**Avis délibéré de la Mission Régionale
d'Autorité environnementale
Hauts-de-France
sur le projet de parc éolien
à Croisilles et Fontaine-les-Croisilles (62)**

n°MRAe 2018-2731

Synthèse de l'avis

Site d'implantation (source : dossier)

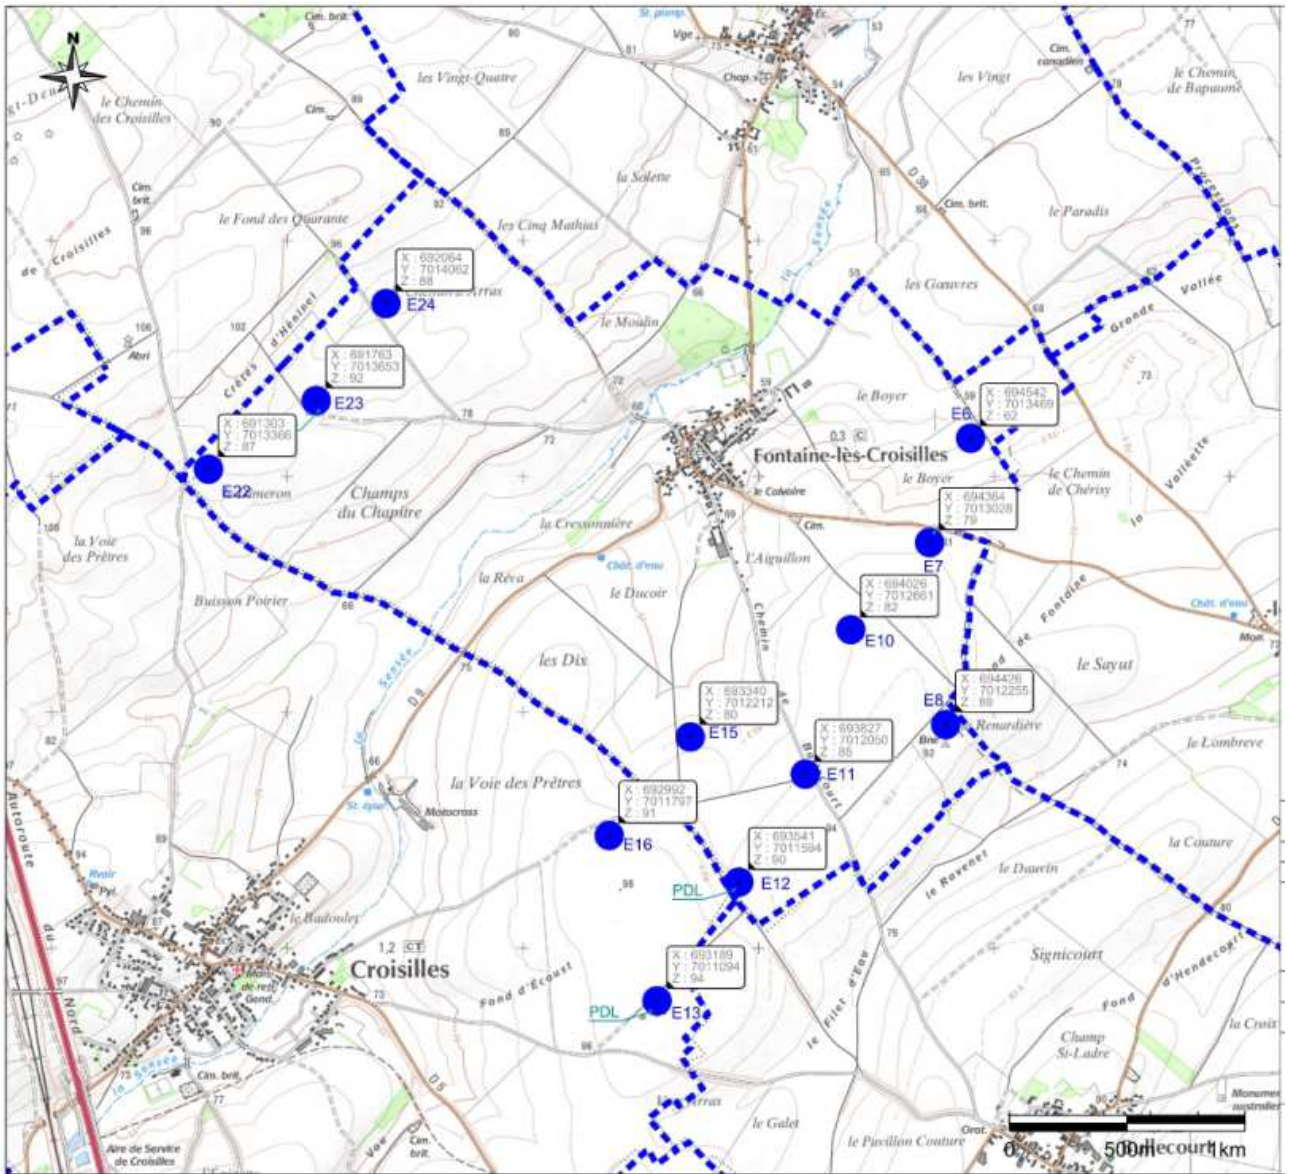
Le projet s'implante sur un plateau de cultures agricoles ouvert offrant de larges perspectives, ponctué par la présence de quelques villages. Il est encadré par :

- des infrastructures majeures : l'autoroute A1 et la ligne TGV à 300 m à l'ouest ;
- 27 parcs éoliens en exploitation, autorisés et/ou en cours d'instruction dans un rayon de 20 km.
